電源開発株式会社
大間原子力発電所

震源を特定せず策定する地震動の
考え方について

平成19年2月
原子力発電安全審査課

図-5(1) 断層最短距離 X_{sh} が 20km 以内の震度計の応答スペクトル(NS 方向)

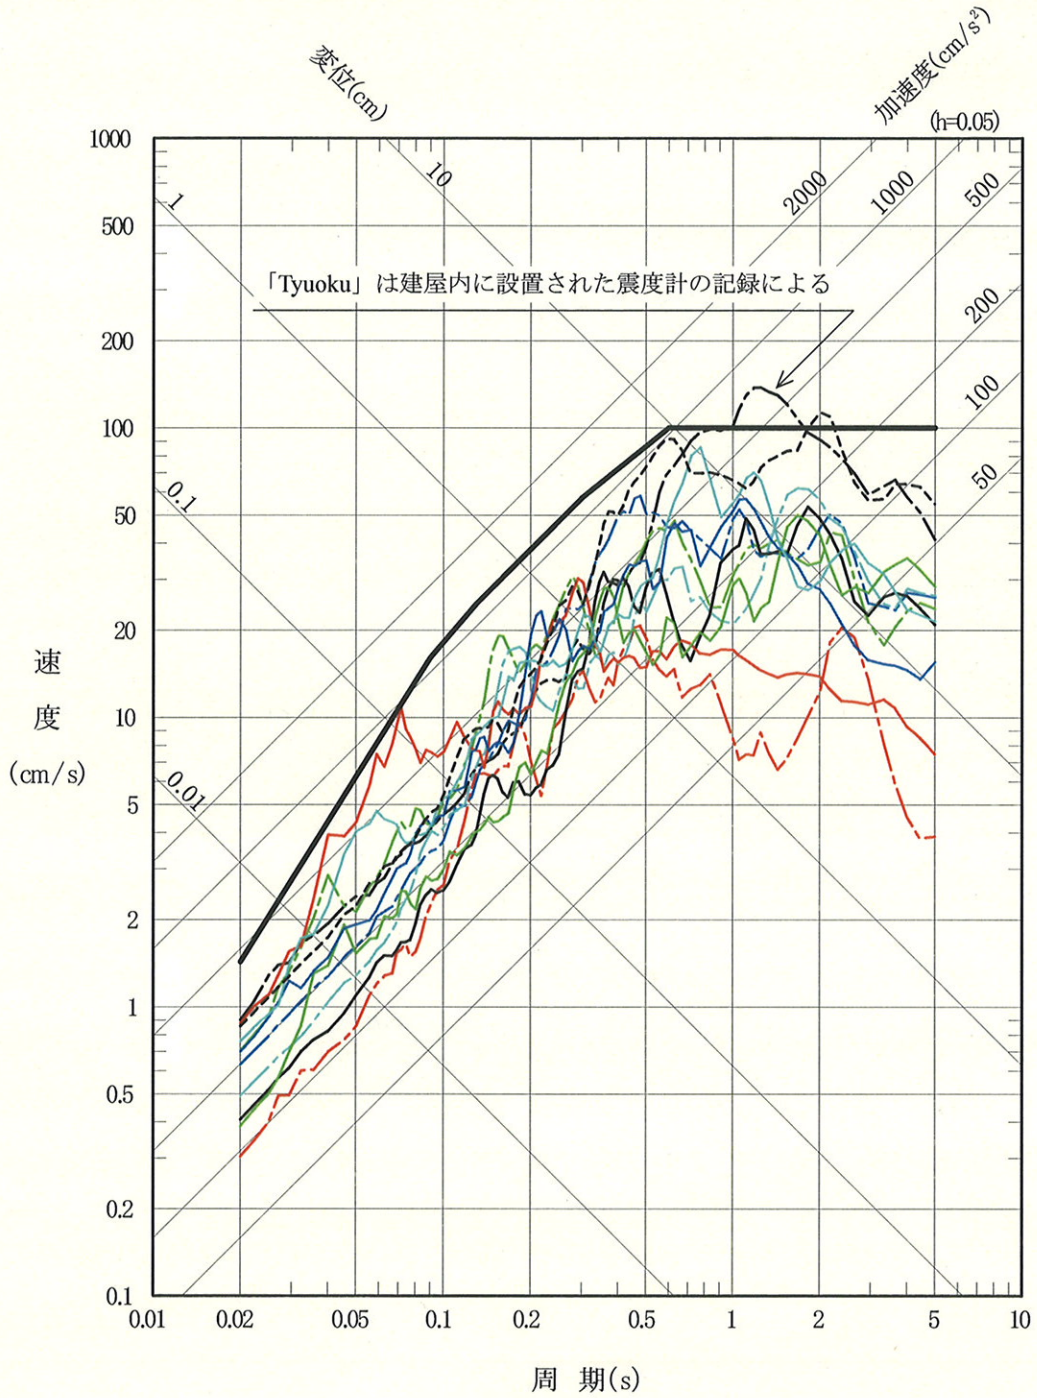
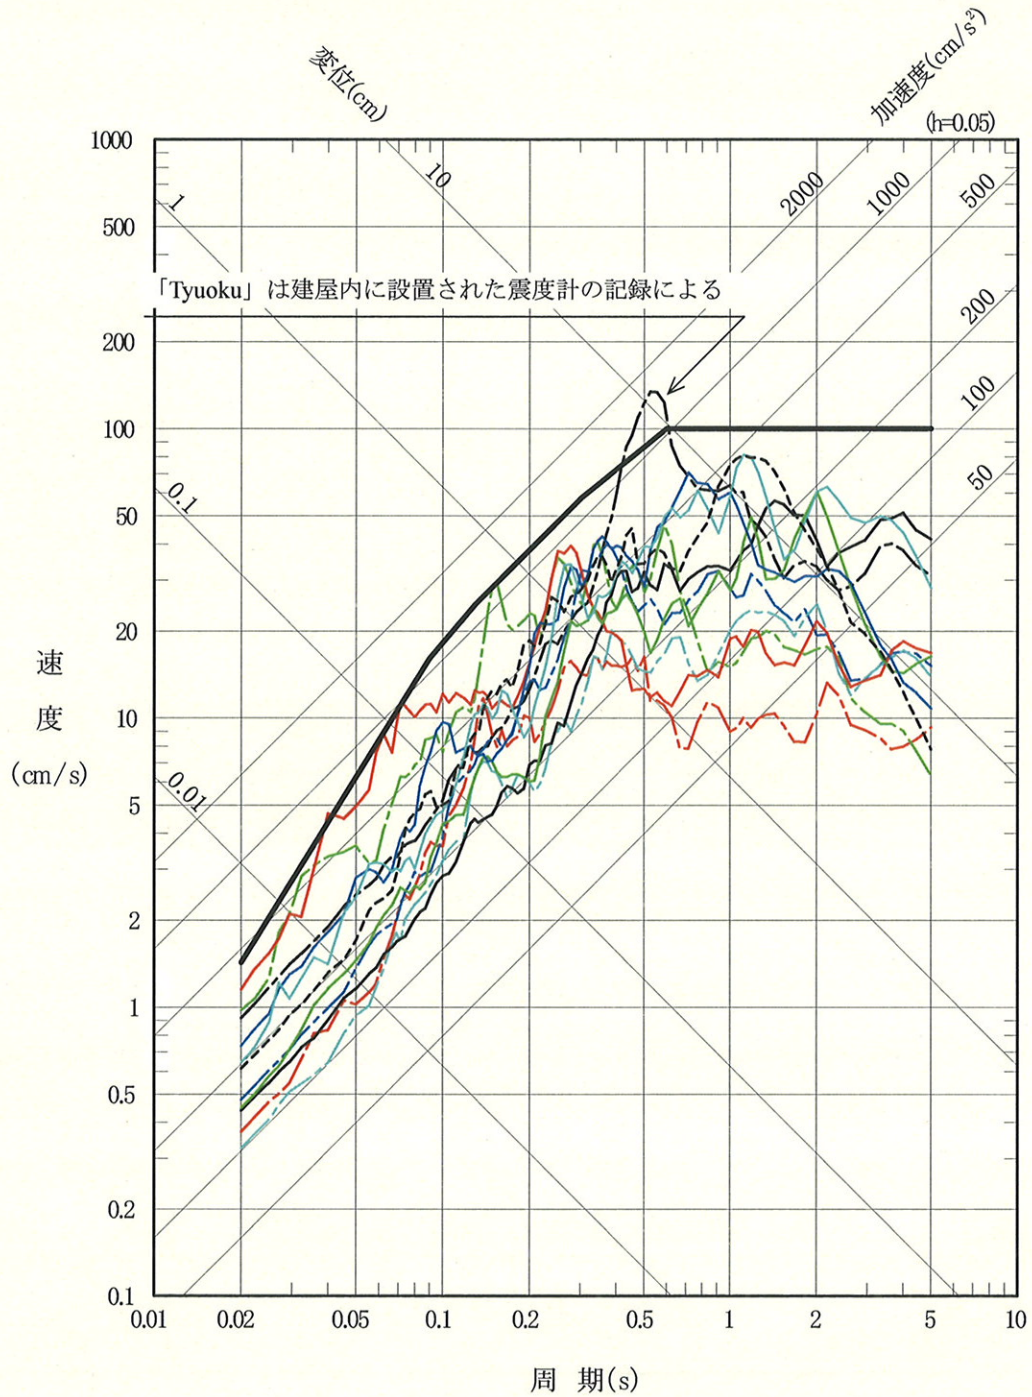
断層最短距離 X_{sh} が 20km 以内にある震度計より得られた観測記録の応答スペクトルと加藤ほか(2004)による応答スペクトルを比較して図-5 に示す。震度計の観測記録は地表或いは建物内の記録であり、表層或いは建物の影響を受けていることが考えられ、本来それらの影響を取り除くべきである

なお、中央区の観測記録は加藤ほか(2004)による応答スペクトルを一部の周期帯で僅かに上回っているが、建物内に設置された震度計であり、また、梅田ほか(2006)⁽⁶⁾によれば、K-NET 福岡観測点と中央区地点では表層地盤がかなり影響して振幅が大きくなっているとされている。
